SUPPLERENDE HØRING

Forslag om ændringer i lokalplanforslag "Valby Idrætspark".

VALBY IDRÆTSPARK

**Forslag til lokalplan i supplerende høring
fra den 3. til den 21. november 2014**

Ny tegning til side 5.

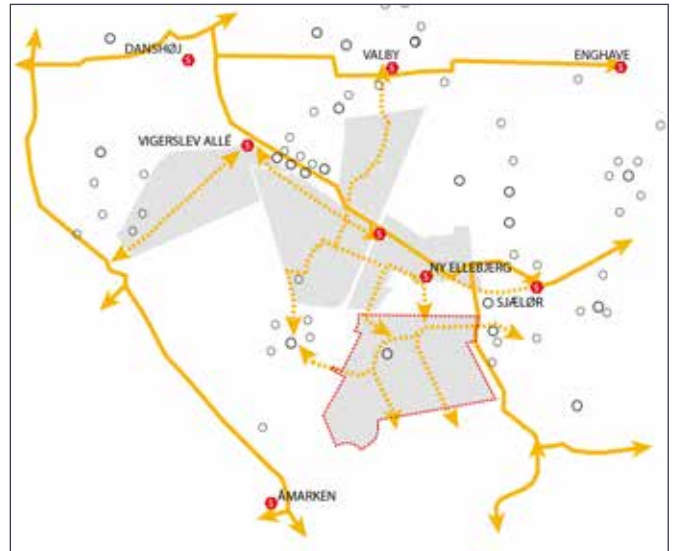
Midterste tegning. Der er indtegnet stiforløb gennem Valby Idrætspark til Valbyparken, jf. ny tegning, til højre.

Tegning nr. 1 - Lokalplanområdets afgrænsning (revideret)

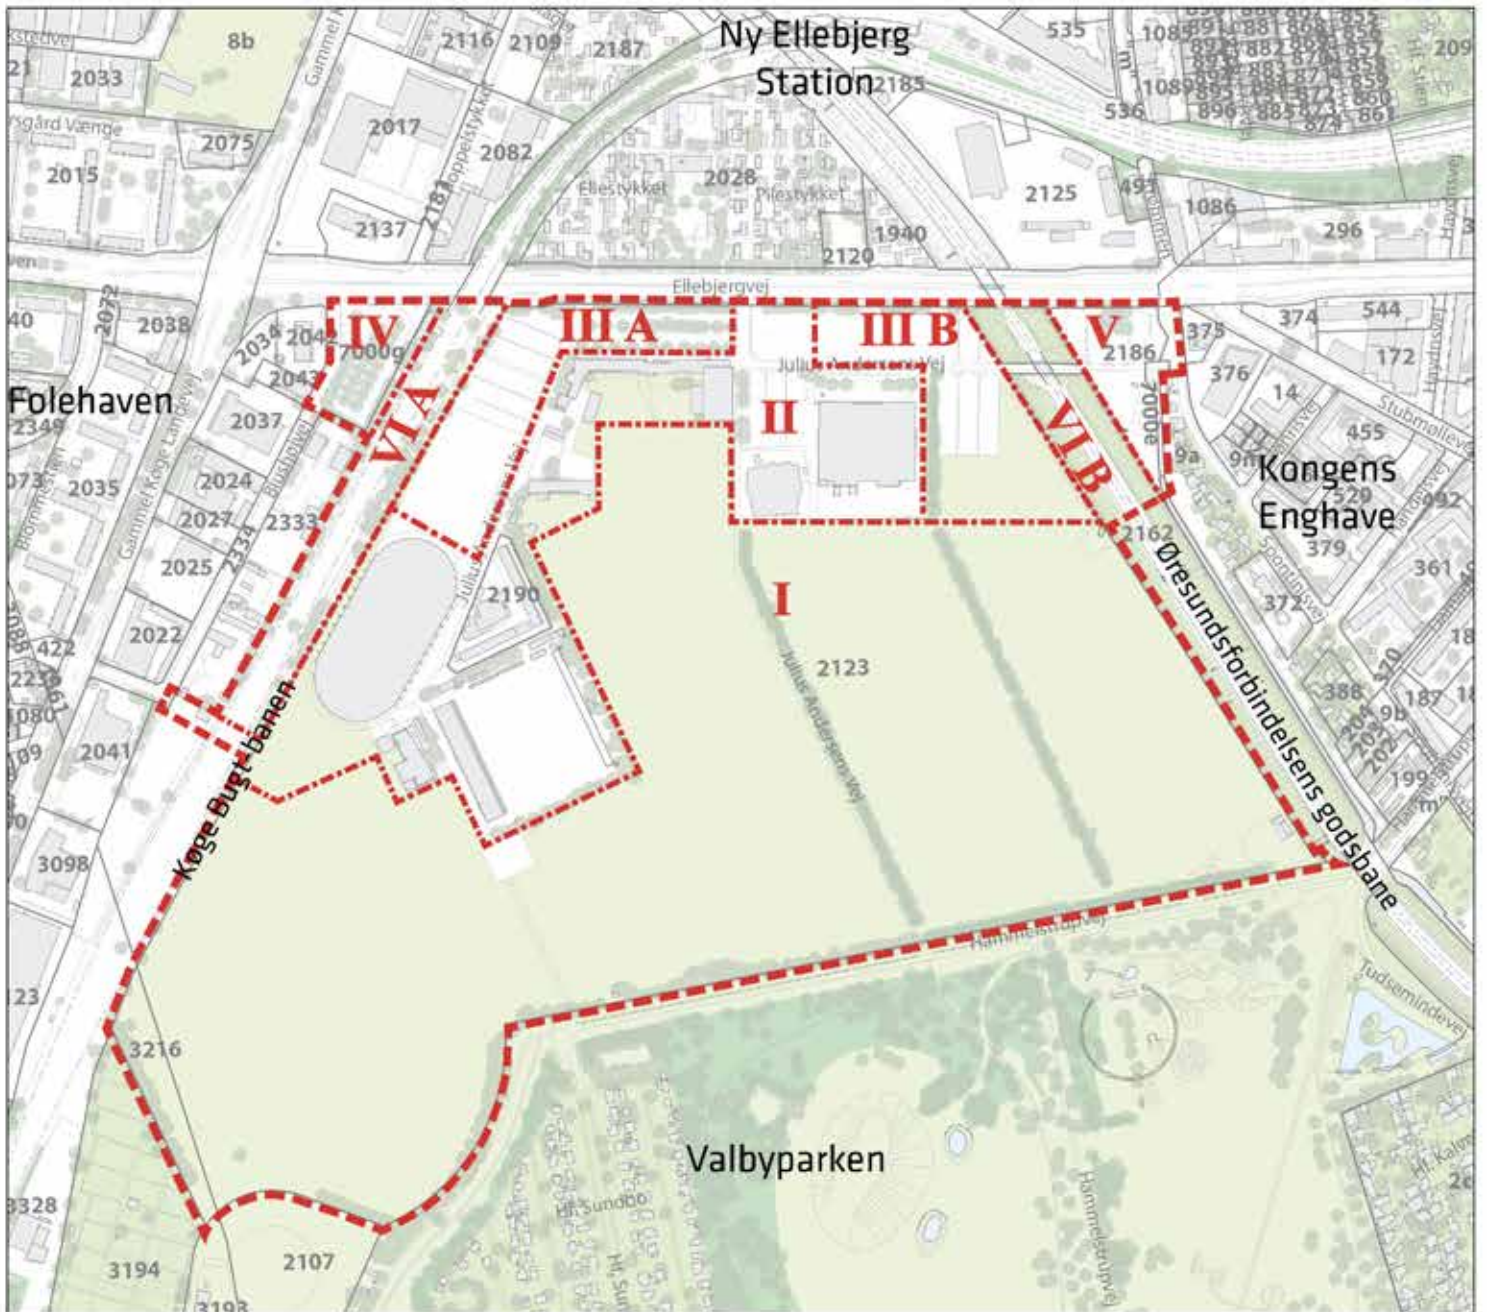
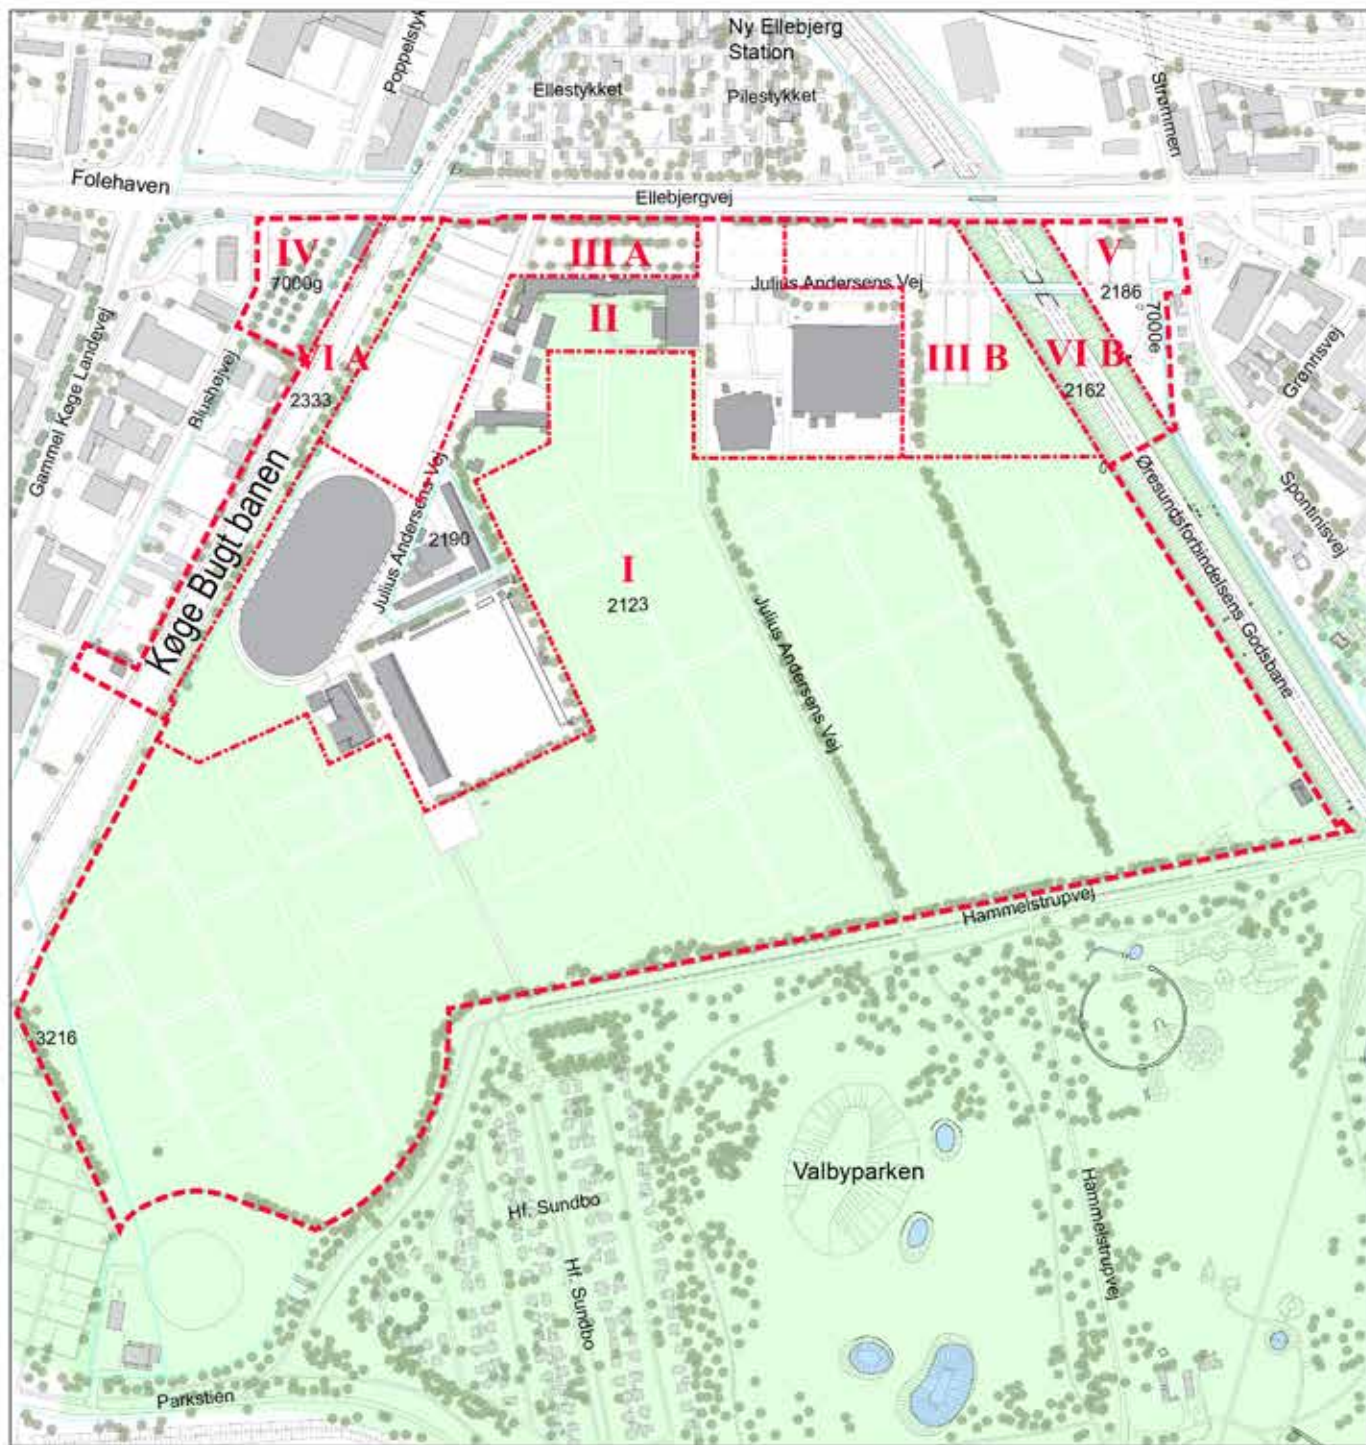
Afgrænsningen mellem underområder ændres således, at arealet til den fremtidige tunnel og sti under banen til Blushøjvej til cykel- og fodgængertrafik henlægges fra område II til område VI A. Tegning nr. 1-5 samt 5a ændres i overensstemmelse hermed.

Tegning nr. 3 - Vej- og stiforhold samt byggelinje (revideret)

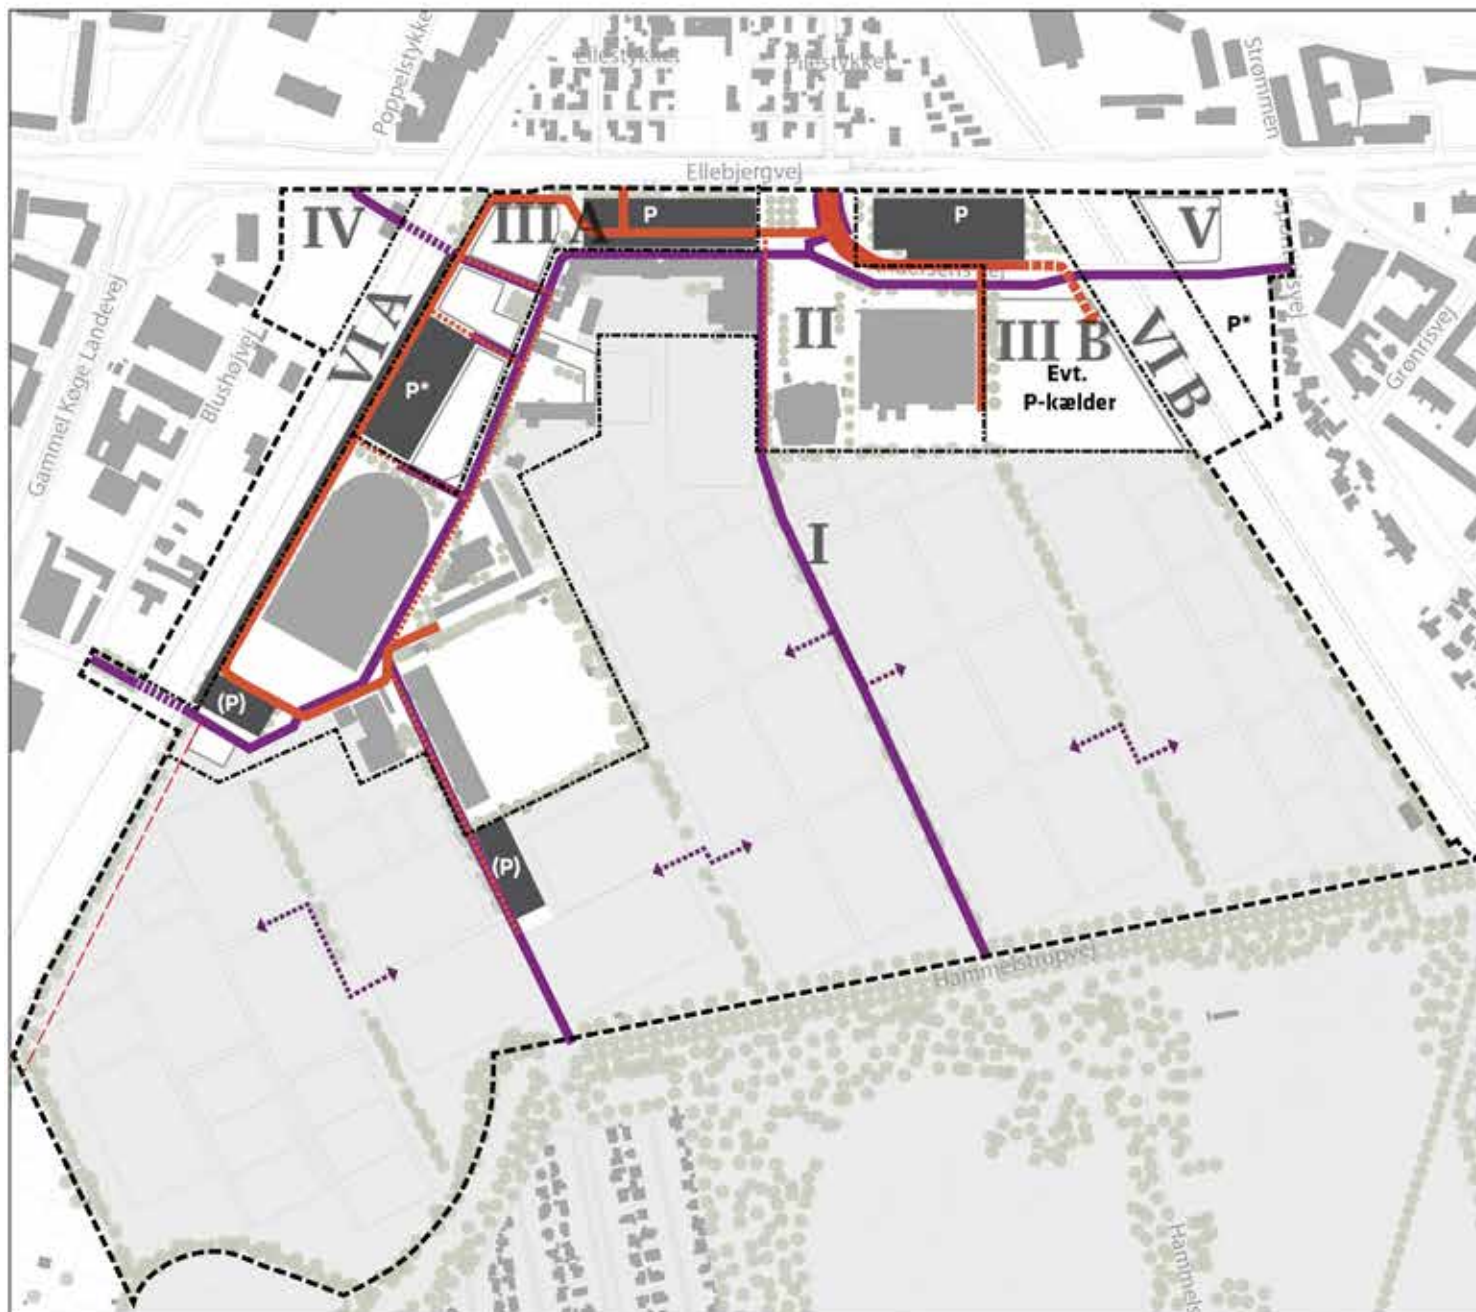
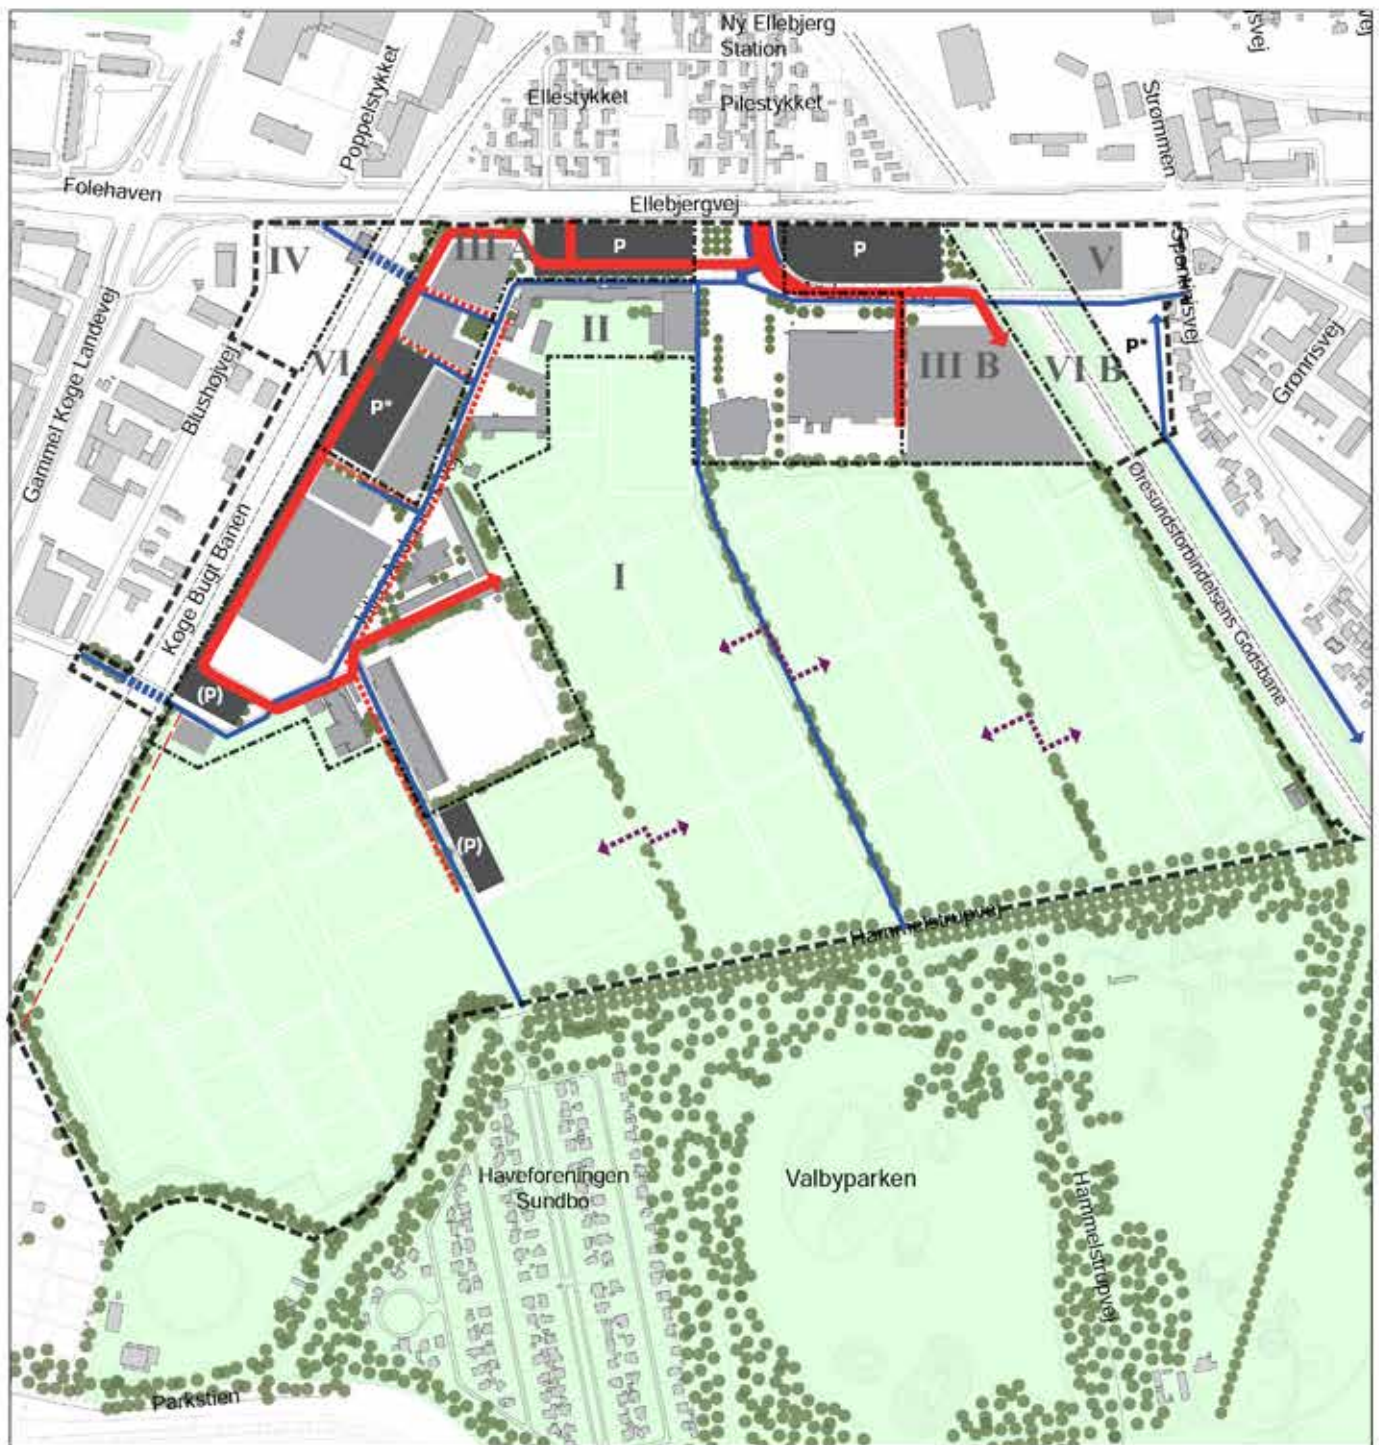
Adgang til en eventuel parkeringskælder i område III B syd for Julius Andersens Vej skal ske via en rampe fra nordsiden i princippet som vist på tegning nr. 3. Tegning nr. 3 ændres, så rampen er placeret syd for stien

Det fastlagte bebyggelsesfelt i område III B foreslås udvidet med 3 m mod nord begrundet i den ovenfor foreslåede ændring af § 4, stk. 2 og 5, samt tegning nr. 3, hvor stien langs forpladsen og rampen til p-kælderen flyttes. Tegning nr. 4 og 5 ændres i overensstemmelse hermed.
